Dotyczy: opinii audytu dla inwestycji pn.: „Budowa z projektowaniem zintegrowanego węzła przesiadkowego wraz z parkingiem P&R Bronowice oraz terminalem autobusowym w Krakowie.

W odpowiedzi na Państwa pismo znak TA.464.1.49.2021 datowanego na dzień 2021-05-25 w celu zakończenia procedury wydania audytu dla zadania pn.: „**Budowa z projektowaniem zintegrowanego węzła przesiadkowego wraz z parkingiem P&R Bronowice oraz terminalem autobusowym w Krakowie.**” oraz w nawiązaniu do ustaleń z posiedzenia w dniu 7 maja 2021 Zespołu Zadaniowego ds. niechronionych uczestników ruchu w mieście Krakowie przedkładamy w załączeniu skorygowany projekt drogowy obejmujący zmiany wynikające z przesłanych uwag ZTP jak również pozostałych instytucji opiniujących projekt.

Poniżej przedstawiono odniesienie do poszczególnych zgłoszonych w trakcie opiniowania projektu uwag. Komentarz do przedstawionych uwag umieszczono **pogrubioną kursywą**.

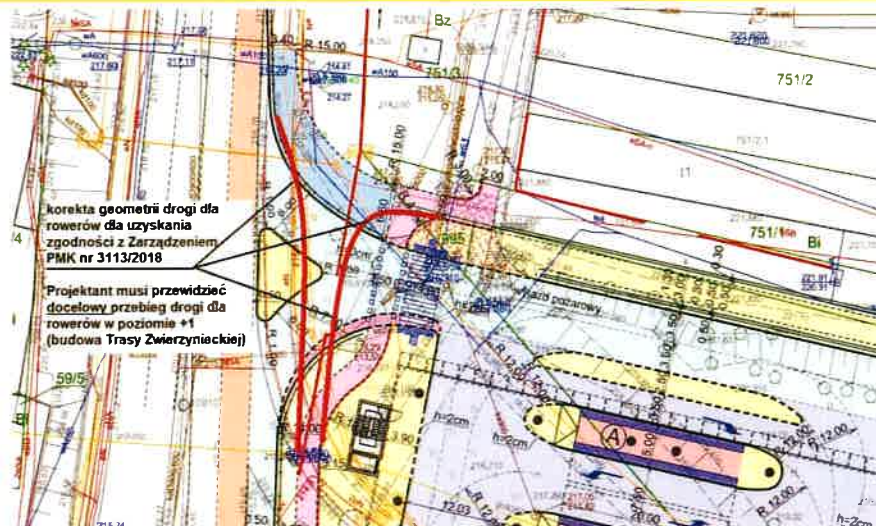
1.25.12. Na etapie organizacji ruchu, proszę o:

- zaprojektowanie linii segregacyjnej w ciągu wszystkich DDR
- wyznaczenie pierwszeństwa znakami poziomymi na skrzyżowaniu DDR
- zamiast PdP przez DDR, zaprojektowanie na drugiej nawierzchni czerwonej, barwionej w masie.

Do weryfikacji i doszczegółowienia na etapie projektu stałej organizacji ruchu.

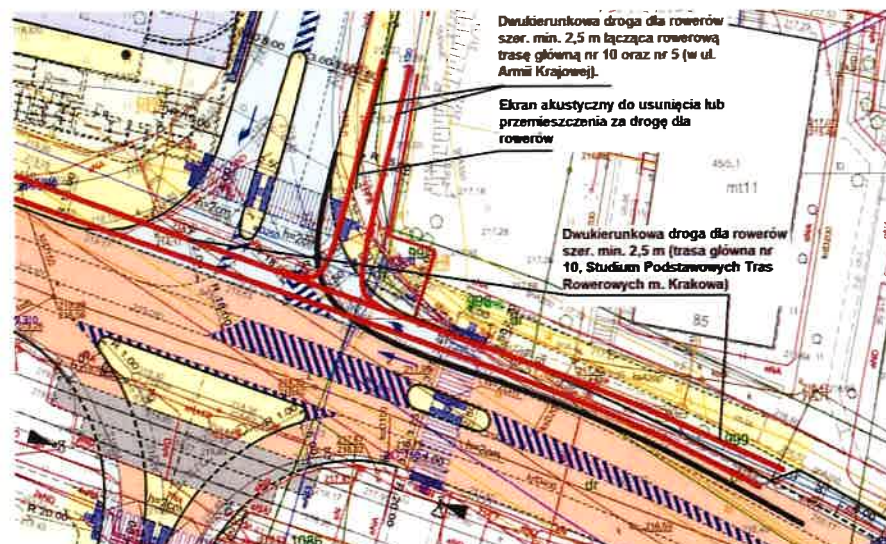
1.25.14. „Projekt (datowany 30.04.2021) jest nie tylko całkowicie niezgodny z Zarządzeniem PMK nr 3113/2018 (standardy rowerowe) ale i ze studium podstawowych tras rowerowych miasta Krakowa. Dwie trasy główne (nr 5 w Armii Krajowej i nr 10 w Bronowickiej) w ogóle nie są ze sobą połączone, a SKA Bronowice w ogóle nie ma dostępu rowerem z trasy głównej nr 10 (jednym z celów aktualizacji studium było powiązanie systemu tras rowerowych z SKA - to po co tak?). Co więcej: zaproponowane rozwiązanie skrzyżowania z Bronowicką w ogóle uniemożliwi kiedykolwiek realizację trasy głównej nr 10 (w dokumentach planistycznych była przewidziana także przed aktualizacją!).

Wzdłuż ul. Armii Krajowej skrzyżowanie z łącznicą należy przeprojektować zgodnie ze szkicem nr 1 (załączam po kolei), eliminując zerowy (niedopuszczalny) promień łuku na wlocie na przejazd dla rowerzystów od strony północnej i niezgodne ze Zarządzeniem PMK nr 3113/2018 odgięcie. Na południe od skrzyżowania droga dla rowerów musi być zamieniona miejscami z chodnikiem, co pozwoli na eliminację kolizji z biegiem schodów pod wiaduktem ul. Bronowickiej (szkic nr 3).”

Wprowadzono korekty łuków. Zamieniono miejscami chodnik oraz ścieżkę rowerową.

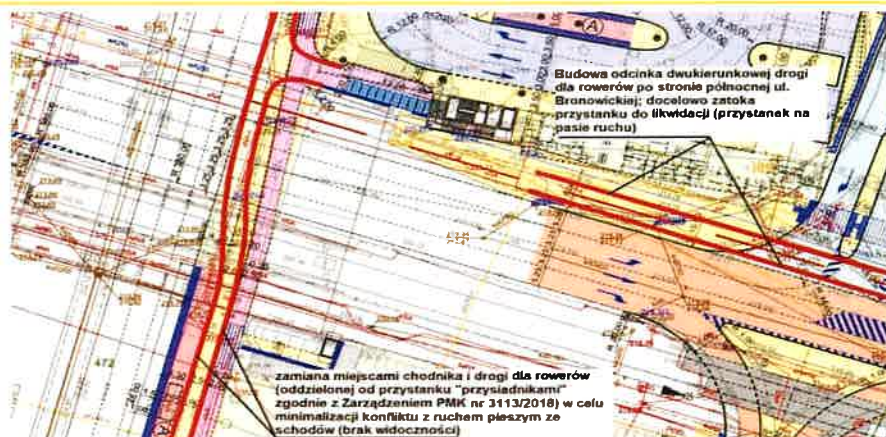
- 1.25.15. „Skrzyżowanie z ul. Bronowicką musi uwzględnić infrastrukturę rowerową trasy głównej nr 10 (patrz Studium Podstawowych Tras Rowerowych m. Krakowa, <https://www.bip.krakow.pl/?...>). Zostało to przedstawione na rys. 2 i 3. Dziwaczny "półpas" wyłączenia (do prawoskrętu) z ul. Bronowickiej kierunek od centrum nie ma uzasadnienia. W jego miejsce proponuje się budowę odcinka drogi dla rowerów, dowiązanej wzdłuż łącznicy do drogi dla rowerów wzdłuż ul. Armii Krajowej. Czy uzasadnia się budowę ekranu akustycznego wzdłuż łącznicy? Hałasem z jezdni ul. Armii Krajowej? Ona będzie przecież zasłonięta budynkiem parkingu. Jeśli hałas ma docierać do wyższych pięter, to ekran należy przewidzieć na budynku parkingu, nie między łącznicą a zabudową.”

Wprowadzono korektę geometrii skrzyżowania. Uwzględniono rezerwę na trasę rowerową nr 10. Uwzględniono rezerwę na przejazdy rowerowe na skrzyżowaniu na ul. Bronowickiej. Ekran akustyczny zgodny z koncepcją, wcześniejszymi uzgodnieniami i PFU (w tym Decyzją Środowiskową). Brak możliwości jej zmiany.

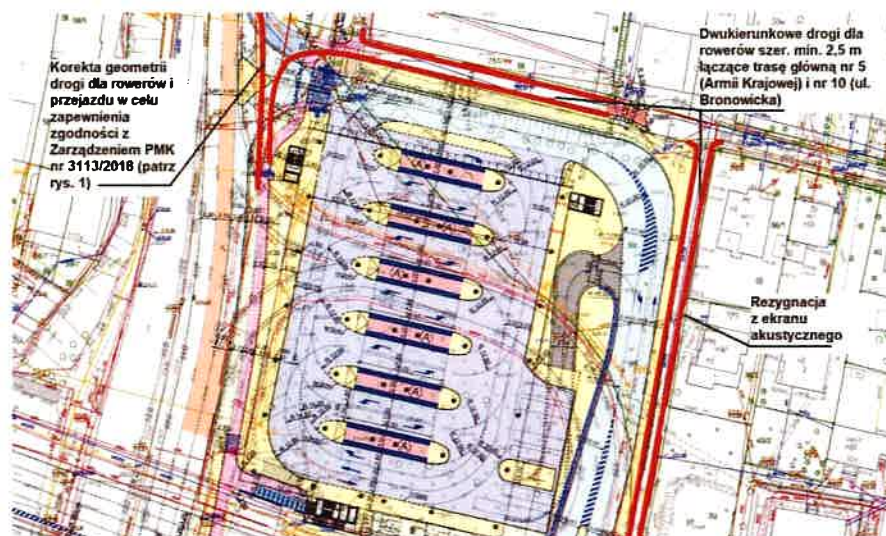
- 1.25.16. „Na rys. 3 przedstawiono inny przebieg drogi dla rowerów pod wiaduktem nad ul. Armii Krajowej, która nie przecina wyjścia ze schodów. Przystanek należy oddzielić od drogi dla rowerów przysiadnikami, a chodnikiem oddzielić drogę dla rowerów od schodów. Docelowo (w ramach innego zadania - budowy III obwodnicy Krakowa) w tym miejscu postuluje się budowę dróg dla rowerów wyniesionych na poziom +1, bezkolizyjnie w stosunku do ruchu pieszego i minimalizując konflikty, pochylenia podłużne i różnice wysokości. Projektant powinien zaproponować dowiązania do tego rozwiązania w przyszłości (i należy przedyskutować tę kwestię z twórcami koncepcji dla Trasy Zwierzynieckiej i Trasy Pychowickiej, bo potem będzie za późno).

Zamieniono miejscami chodnik i ścieżkę rowerową.

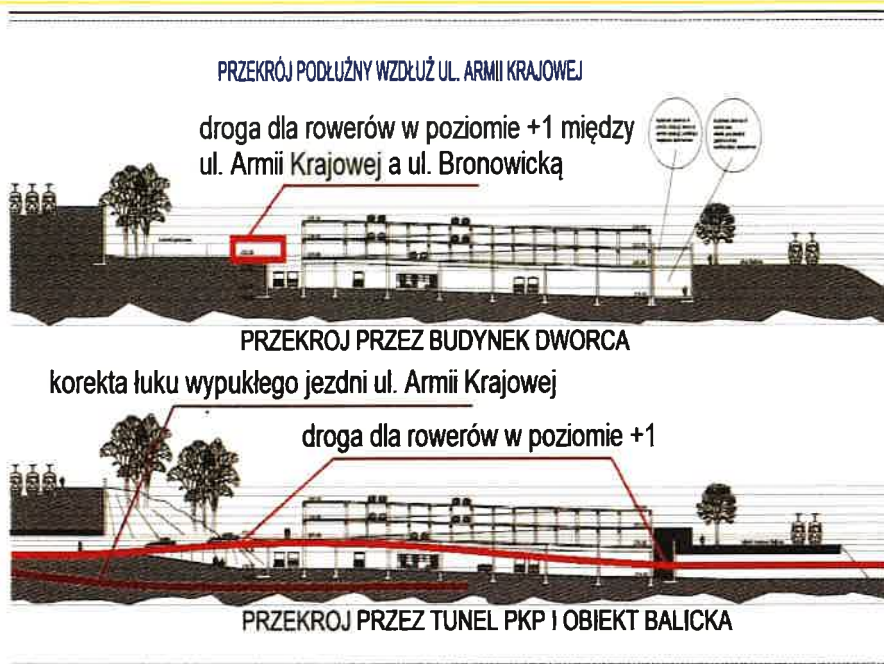
1.25.17. „Trasy główne nr 5 i 10 muszą być połączone. Proponuje się budowę dwóch odcinków dróg dla rowerów jak na rys. 4, połączone istniejącą nawrotką na końcu ul. Złoty Róg. Należy rozważyć docelowe dowiązanie do infrastruktury rowerowej III obwodnicy w poziomie +1.

Po stronie północnej wprowadzono ciąg pieszo-rowerowy z dowiązaniem do nawrotki na końcu ulicy Złoty Róg. Wzdłuż działek 36/1, 36/2, 37 brak możliwości wprowadzenia z uwagi na istniejące zagospodarowanie terenu (droga dojazdowa do posesji) oraz granicę ewidencyjną działek inwestycyjnych.
